# **Nota van beantwoording zienswijzen en ambtshalve wijzigingen op ontwerpbestemmingsplan '11e herziening Dubbeldam, locatie Dubbelsteynlaan West'**

Bijlage behorende bij het besluit van de gemeenteraad tot vaststelling van het bestemmingsplan '11e herziening Dubbeldam, locatie Dubbelsteynlaan West'.

Gemeente Dordrecht

Januari 2023

Ontwerp verbeelding:

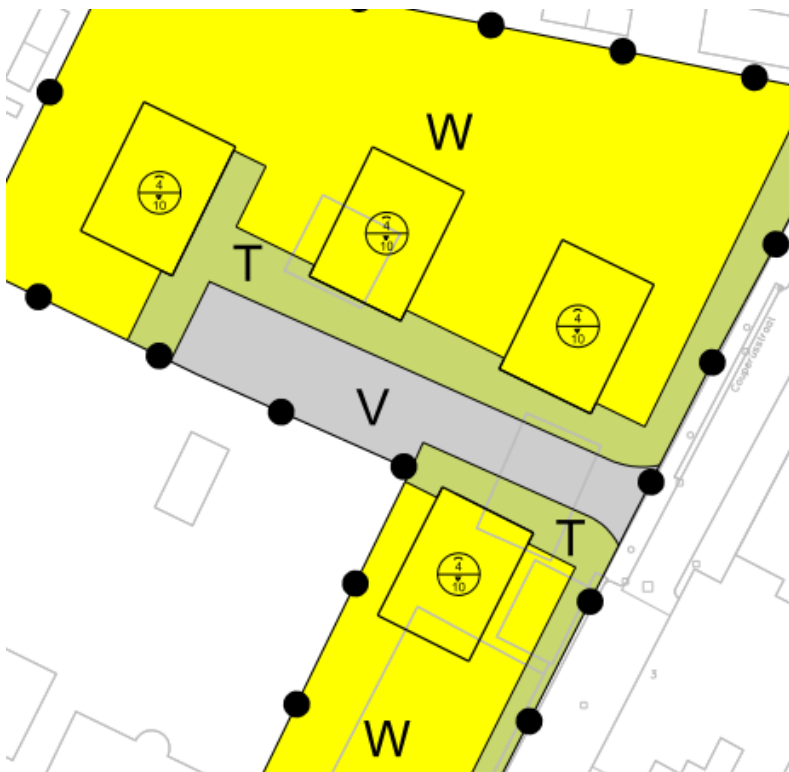
Tijdens de informatiebijeenkomst op d.d. 17 mei 2021 hebben wij aangegeven dat een nokhoogte van 10 meter niet aansluit op de nokhoogte van de bestaande omliggende bebouwing. De variant (zie printscreen informatieavond d.d. 17 mei 2021) met twee bouwlagen, een goothoogte van 3 meter en een nokhoogte van 8 meter is het meest passend in de bestaande context maar staat niet als zodanig in het ontwerpbestemmingsplan omschreven. Ons verzoek is dan ook om het aantal bouwlagen, de goothoogte en nokhoogte aan de regels van het ontwerpbestemmingsplan toe te voegen.

Volgens het ontwerpbestemmingsplan is enkel bepaald dat de bouwhoogte van de woningen 10 meter mag bedragen. Om te waarborgen dat de nieuw te bouwen woningen passen in het beoogde bebouwingsbeeld, wordt het bestemmingsplan aangepast en toegevoegd dat de goothoogte maximaal 4 meter mag bedragen.

- In de verbeelding wordt de nokhoogte van maximaal 4 meter ingetekend.

- Van: b. de bouwhoogte bedraagt ten hoogste de in de verbeelding aangegeven hoogtemaat.
- Naar: b. de goot- en bouwhoogte bedraagt ten hoogste de in de verbeelding aangegeven hoogtemaat.

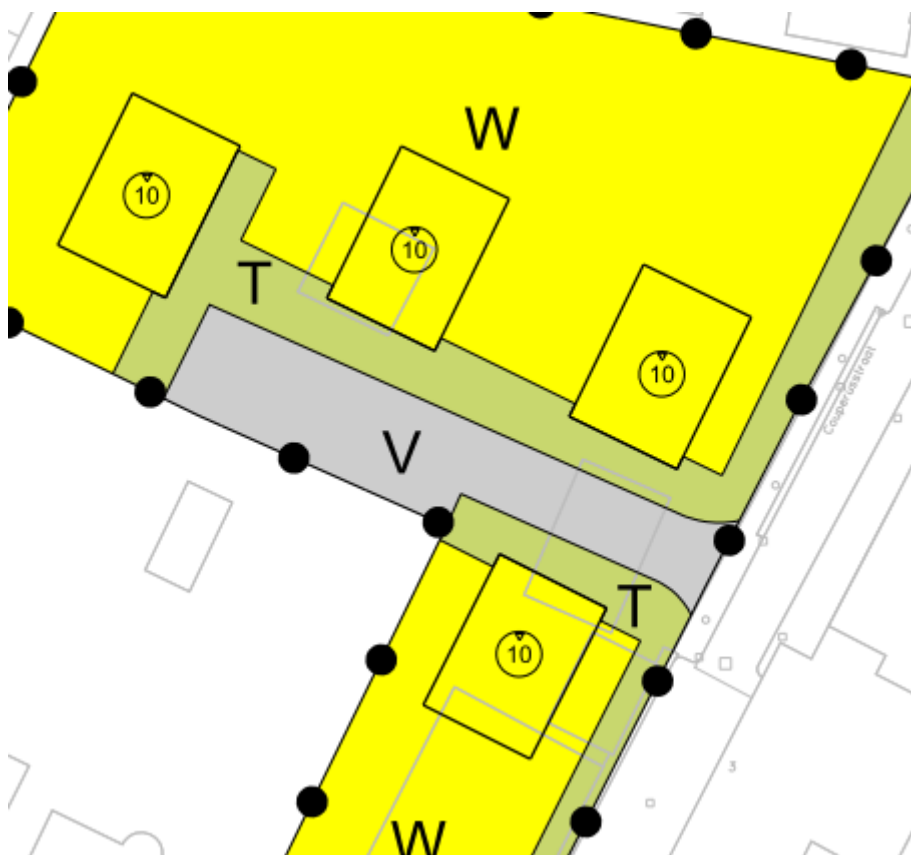
De huidige verbeelding van het ontwerpbestemmingsplan sluit niet aan bij de laatste versie van de coördinatietekening van de gemeente. Met de coördinatietekening heeft ook de initiatiefnemer ingestemd.

In de coördinatietekening zijn de bouwvlakken van 2 van de nieuwbouwwoningen, diegene het dichtst gelegen zijn bij de Couperusstraat, 1 meter opgeschoven in westelijke richting.

Ten behoeve van de leesbaarheid van de entrees van de woningen is ten opzichte van het eerste ontwerp de locatie van de garages en voordeuren verplaatst naar de oostzijde van de woningen. Daarvoor moesten de bouwvlakken een meter opschuiven om de 'open' ruimte tussen de blokken en de ruimte voor groen te behouden.

De bouwvlakken worden geheel 1 meter in westelijke richting opgeschoven. De grootte van het bouwvlak wijzigt niet.
